Projet du parc éolien de Saint-Symphorien-sur-Couze

**Mémoire en réponse au Procès-Verbal
de Synthèse de la Commission
d'enquête**

**ENQUÊTE PUBLIQUE N° E 23000038 / 87
COM EOL**

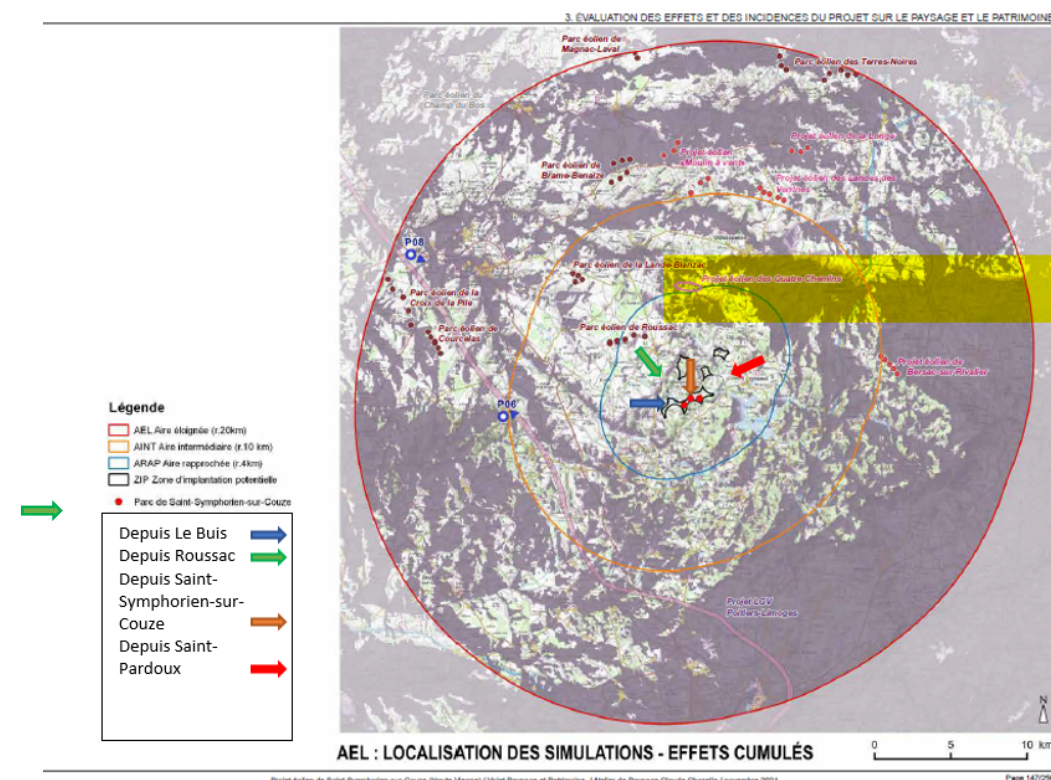
Comme précisé dans l'article R. 122.5 ; II ; 5° ; e, du code de l'environnement l'étude d'impacts doit prendre en compte les effets cumulés avec les aménagements existants (éoliens ou autres) ou approuvés lors du dépôt de l'étude d'impact. Le projet éolien des Quatre Chemins à Balledent, déposé en Septembre 2019 et le projet éolien de Chatenet-Colon déposé en Janvier 2021 n'ont effectivement pas été pris en compte dans ce volet Paysage et Patrimoine car ils n'étaient pas connus au moment de l'étude. Nous n'avons pas trouvé d'informations concernant le projet du Buis.

Nous pouvons néanmoins noter que dans l'aire d'étude immédiate (5km autour de notre projet), nous ne disposons à ce jour que d'informations concernant le projet du Buis. Le projet de Chatenet-Colon nous apparaît être en dehors de l'aire d'étude immédiate.

De manière générale, nous montrons bien dans le volet paysager que les alentours du projet éolien sont un territoire boisé, à la végétation très présente (haies, arbres isolés, forêts ponctuent tout le site), et aux micro-reliefs qui se succèdent ; les masques visuels sont donc omniprésents. Depuis les lieux de vie étudiés, rares sont les endroits où on distingue le parc de Saint-Symphorien en entier, même lorsque les éoliennes sont proches. Dans ce contexte, les effets cumulés avec d'autres parcs sont très réduits.

Le projet de Roussac, nous semble imperceptible dans l'horizon pour une personne située dans le bourg Saint-Symphorien qui regarderait vers notre projet.

Enfin, la question pourrait se poser pour une personne regardant vers notre parc depuis le Bourg de Saint-Pardoux. Cette interrogation à mettre en perspective au regard de la topographie et de la végétation du paysage local.

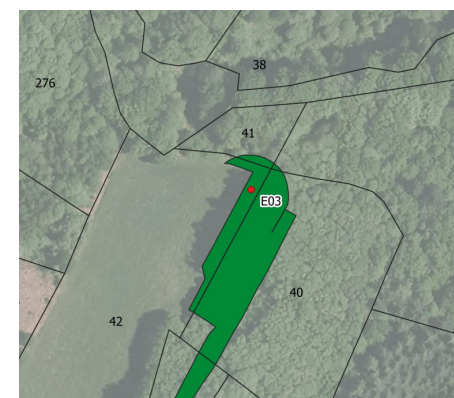
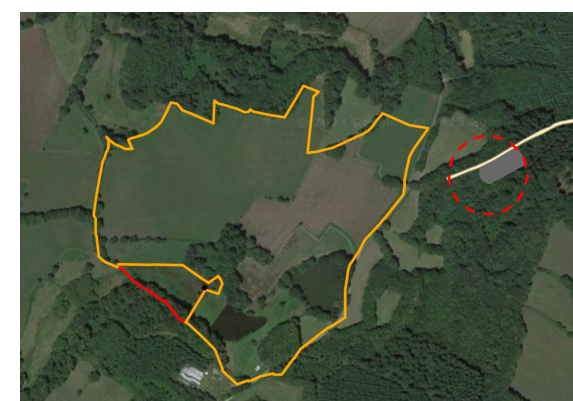
Question relative aux eaux superficielles (p. 16) : "les surfaces à défricher sont localisées loin de tout réseau d'eau superficiel". Serait-il possible de vérifier les cas particuliers des éoliennes E01 (zone de captage toute proche) et E03 (source des étangs des Pérades à moins de 60 m)

Pour la E03, En raisonnant selon les numéros de parcelles, nous pouvons constater que la source des étangs des Pérades se situe sur la partie Ouest de parcelle 38 (cf. le visuel ci-dessous) alors que la zone défrichée dans le cadre du projet ne sera, pour la plus proche qu'au Sud-Est de la parcelle 41, soit à quelques dizaines de mètres (environ 35m).

Pour la E01, notre outils cartographique, nous a permis de faire apparaître les zones de protection immédiate et rapprochée du point de captage situé à proximité de E01. Comme nous pouvons le constater sur le visuel ci-dessous, E01 est située à l'extérieur des périmètres de protection (en jaune et rouge).

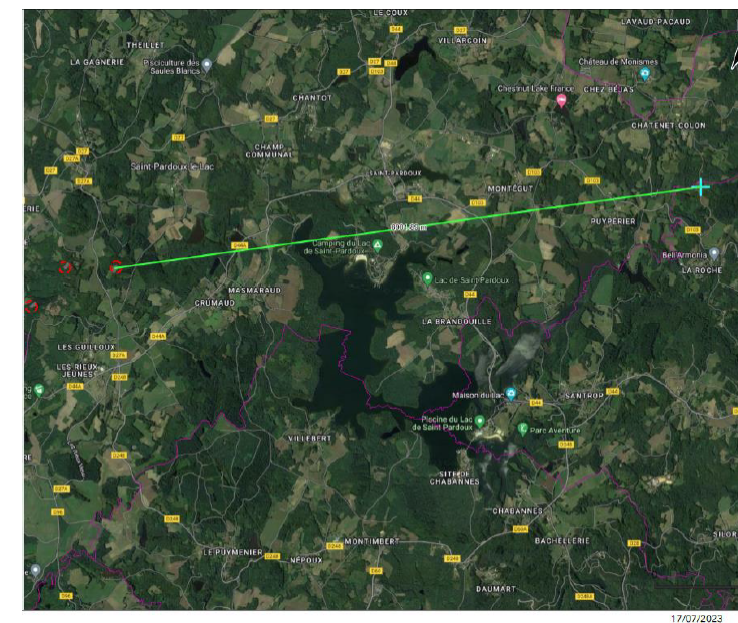
Question des commissaires : Le village de Chamouillers, commune de Razès est-il à moins de 500 m du parc ?

Le lieu-dit Chamouillers à Razès est située à l'Est de St-Symphorien-sur-Couze dont la distance avec la première éolienne du projet de St-Symphorien-sur-Couze est environ de 6 km de l'éolienne la plus proche (E03)

Coordonnées gps du lieu-dit Les Chamouillers, Razès : 46.057027 , 1.32782
